**Modulo per la presentazione delle osservazioni per i piani/programmi/progetti
sottoposti a procedimenti di valutazione ambientale di competenza statale**

ID: Codice procedura (ID_VIP/ID_MATTM):10844

Impianto per la produzione di energia elettrica da fonte eolica, costituito da 6 aerogeneratori della potenza complessiva di 37,2 MW, un sistema di accumulo da 25 MW e relative opere connesse in località "Rempillo" nel comune di Pitigliano (GR).

Immagine n. 4 Situazione di saturazione da impianti FER nella provincia di Viterbo. Non sono riportati gli impianti fotovoltaici e agrivoltaici che hanno inciso per buona parte nel cumulo di impianti FER per superare già nel 2023 gli obiettivi del PNIEC assegnati alla Regione Lazio per il 20230.

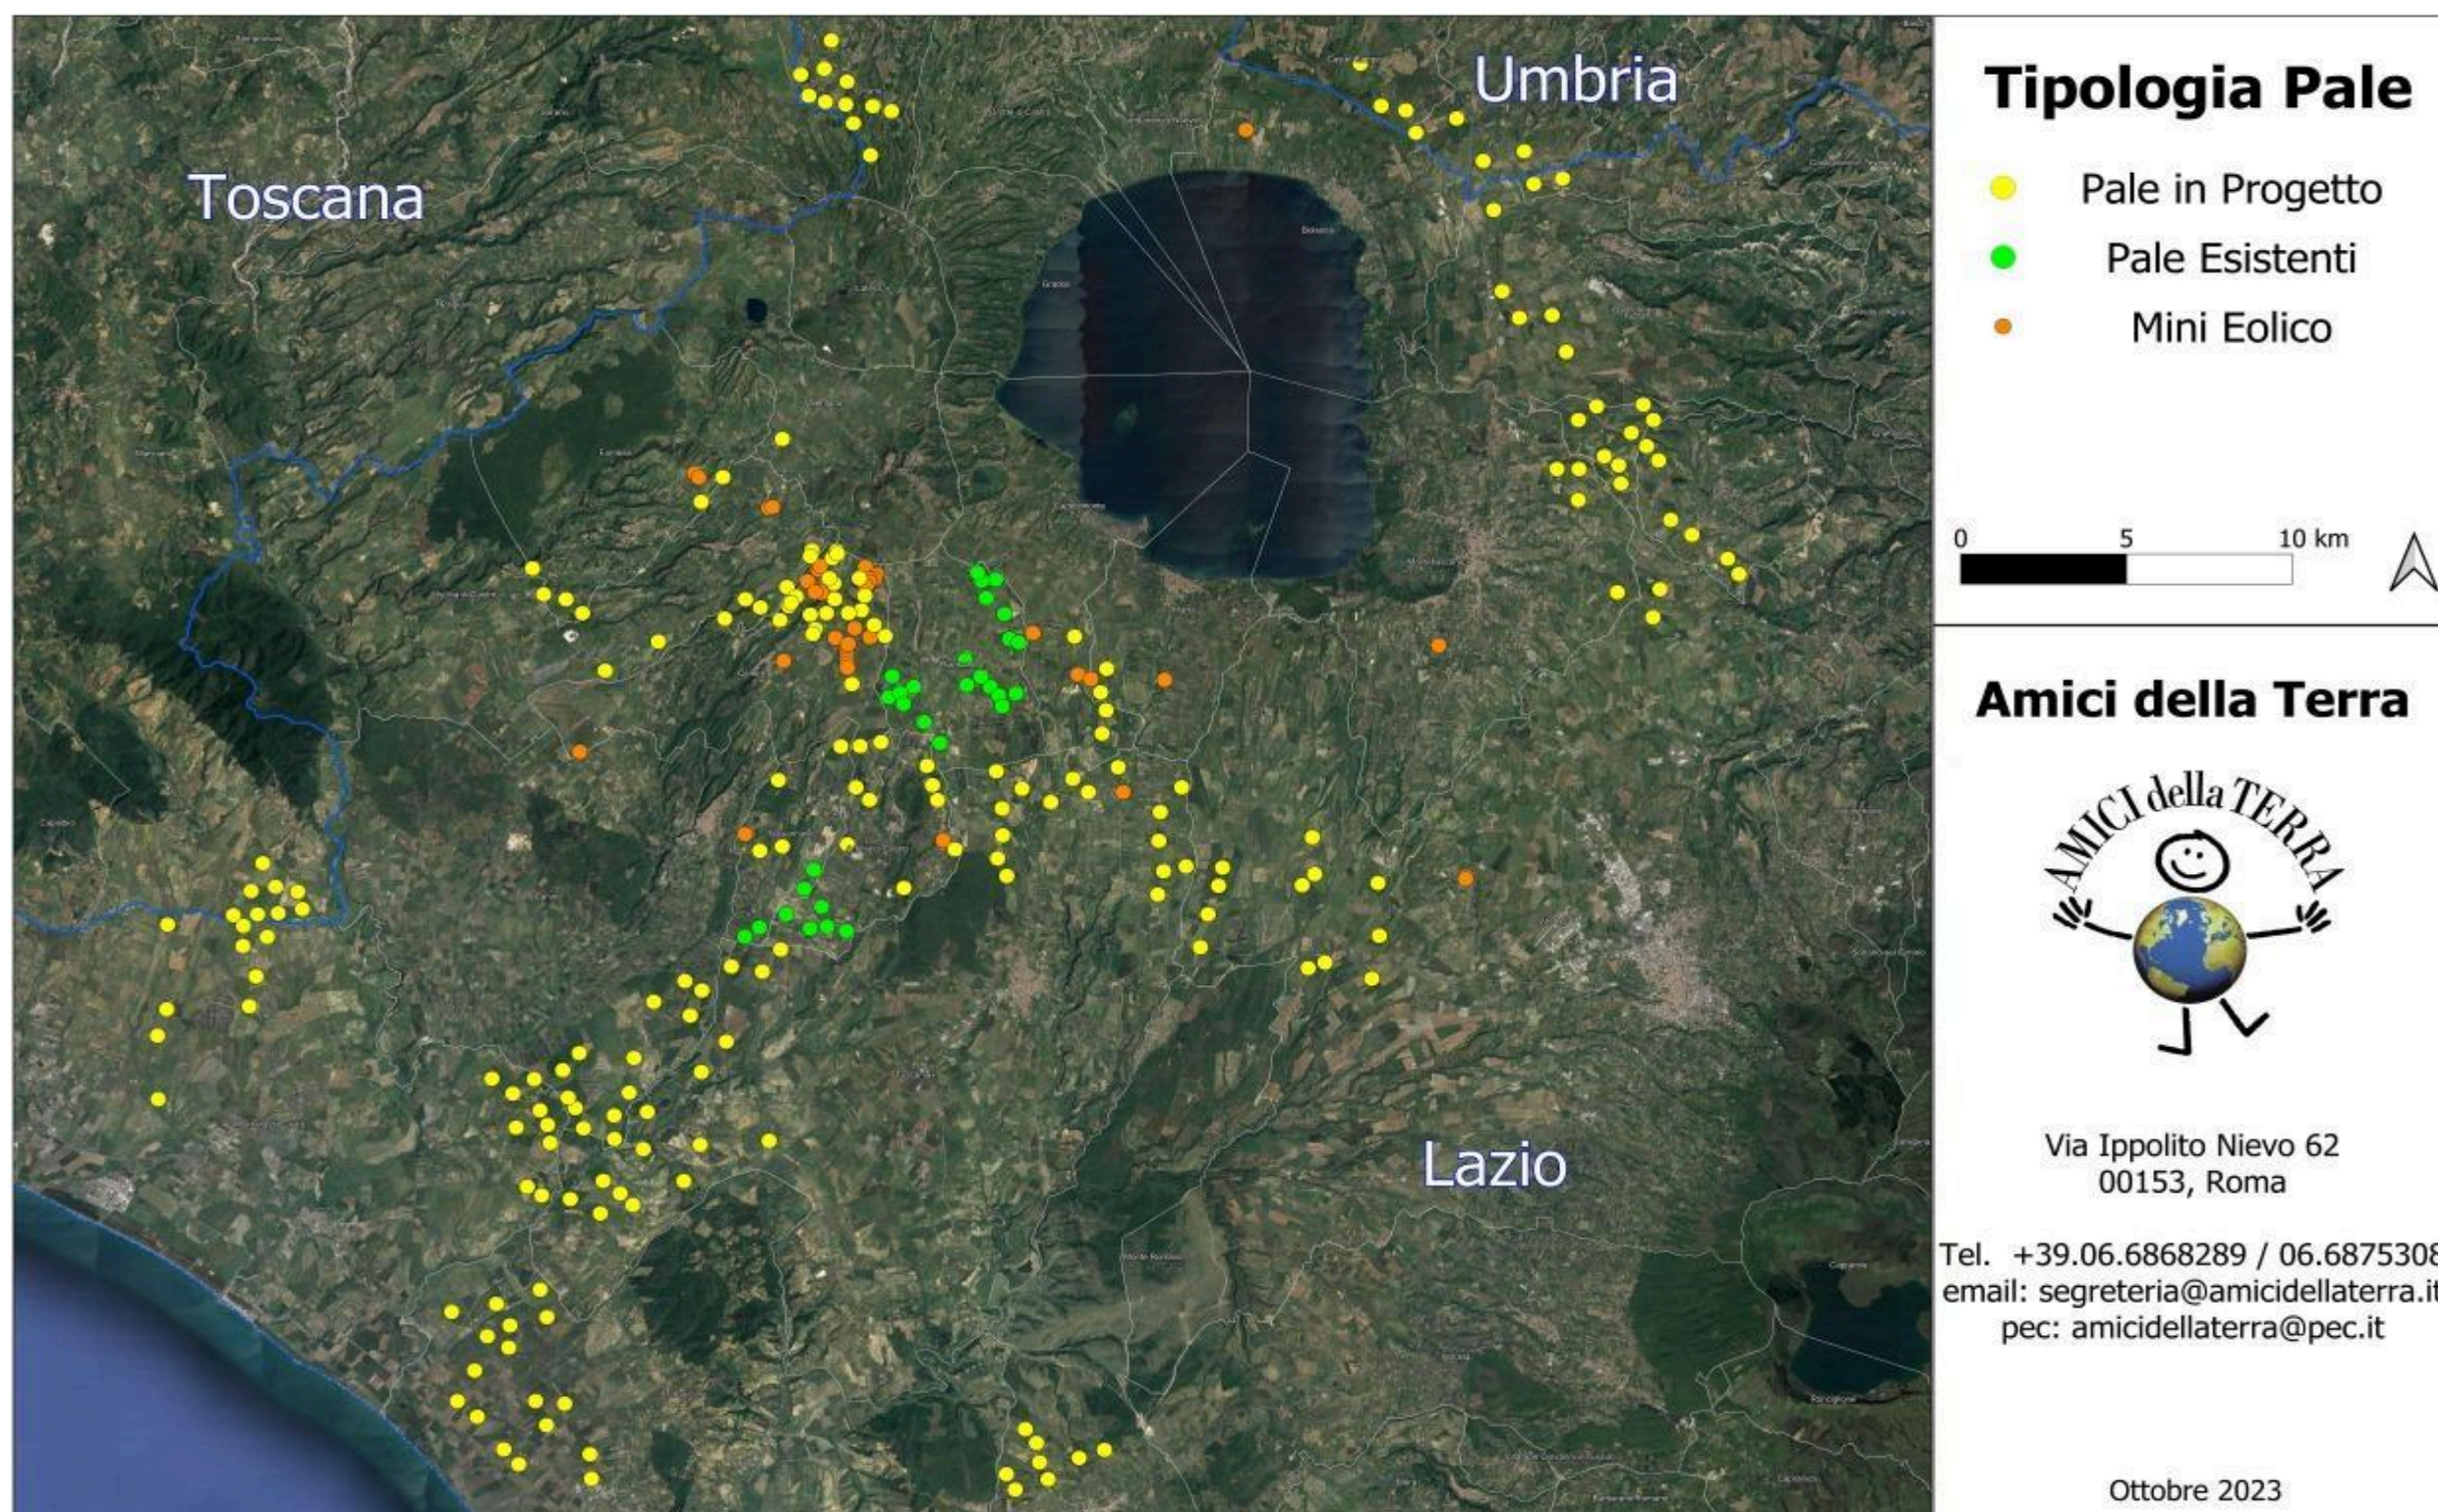
nn. 1 e 2 e crea anche degli impatti negativi anche sui beni naturalistici come verrà dettagliato nell'Osservazione n. 4. Inoltre andrebbe a sommarsi al già enorme cumulo di impianti eolici e fotovoltaici e geotermici che già creano una elevata criticità ambientale nella provincia di Viterbo e interferiscono anche con il territorio toscano come si può vedere dalle immagini nn. 4 e 5 dell'Allegato n. 1.
